제 목 : 동홍천/C 국도접속부 선형조정 재설계도서 검토

기술검토건명	동홍천I/C 국도접속부 선형조정 재설계도서 검토		
공 구	제4공구	검 토 구 분	도 로
검 토 기 간	2006. 4. 18. ~ 2006. 4. 28	검 토 자	오 관 식
		담 당 자	황영규, 오성민, 오현택
근 거 공 문	구 두 지 시	회 신 공 문	용마(홍천) 제 2006 - 023 호

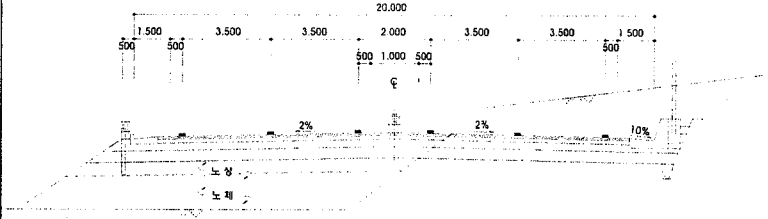
현재 시공중인 국도44호선 「구성포~두촌간 도로확장 및 포장공사」의 설계속도와 동일하게 적용되어 적정함. 또한 연결로의 경우 원설계의 설계속도와 동일하게 적용되어 적정함.
